リコール届出一覧表

リコール届出日:令和6年2月6日

リコール届出番号	5447	リコール開始日	令和6年2月6日
届出者の氏名又は名称	酒井重工業株式会社 代表取締役社長 酒井一郎	問合せ先:品質保証部 TEL 0480-52-6407	
不適合の部位(部品名)	車体(アンテナポール)		
基準不適合状態にあると認める構造、装置又は性能の状況及びその原因	オプション設定である転圧管理システム※が装着された小型特殊自動車において、当該システムの取付け部高さが2.0mを超えており、車幅灯及び後退灯が装備されていないため、保安基準に適合しない。 ※転圧管理システム:TS・GNSSを用いた締固め管理または、CCV(加速度応答法)による締固め品質管理を実現するICT 締固め管理ツール		
改善措置の内容	転圧管理システム装着車両のアンテナポールを対策品に交換する。		
不具合件数	0件	事故の有無	無し
発見の動機	社内からの情報による		
自動車使用者及び自動車特定整備事業者に周知させるための措置	<ul style="list-style-type: none"> <li>・使用者:直接訪問又はダイレクトメール等で通知する。</li> <li>・自動車特定整備事業者等:使用者を全て把握しているため、周知のための措置はとらない。</li> <li>・改善実施済車には、車両型式銘板付近にNo.5447のステッカーを貼付する。</li> </ul>

## 改善箇所説明図

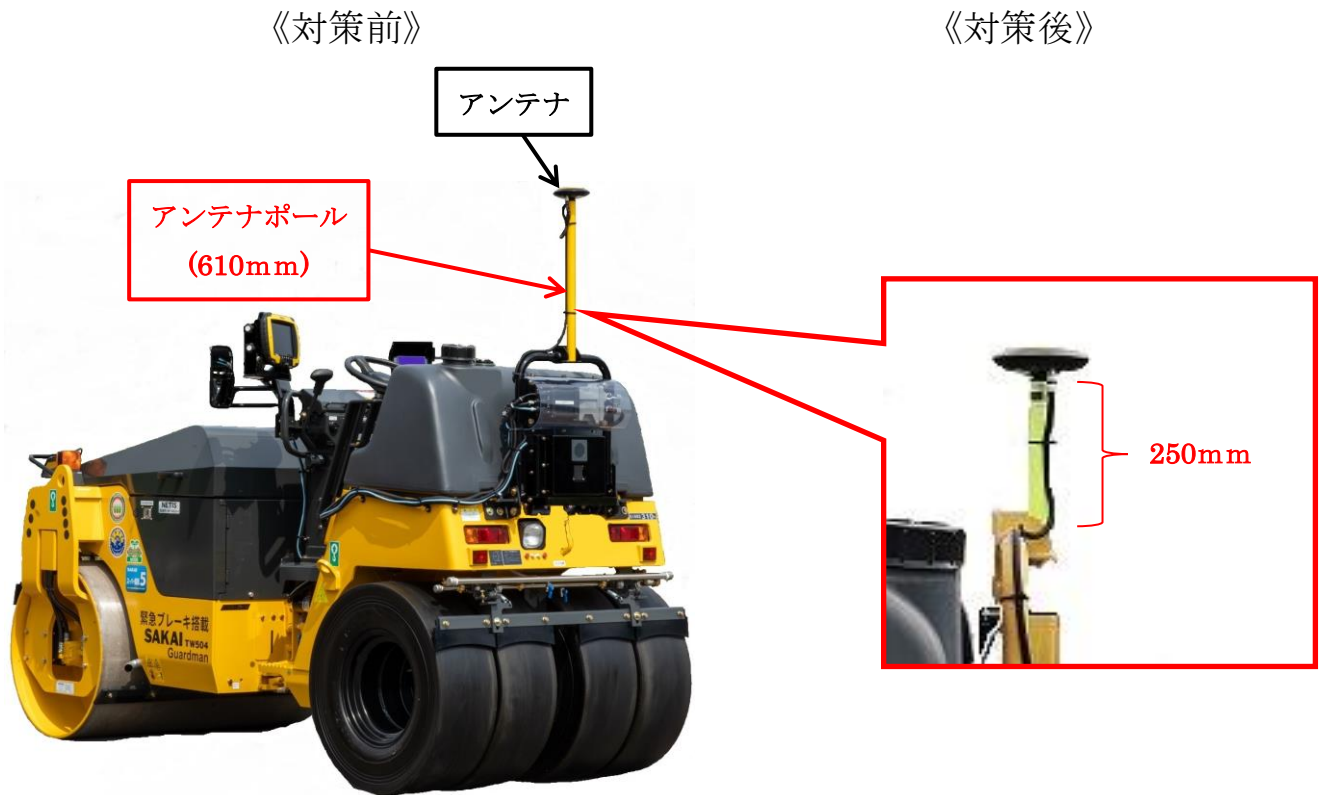
オプション設定である転圧管理システム※が装着された小型特殊自動車において、当該システムの取り付け部高さが 2.0m を超えており、車幅灯及び後退灯が装備されていないため、保安基準に適合しない。

転圧管理システム装着車両のアンテナポールを対策品に交換する。

アンテナポールの長さで識別する。
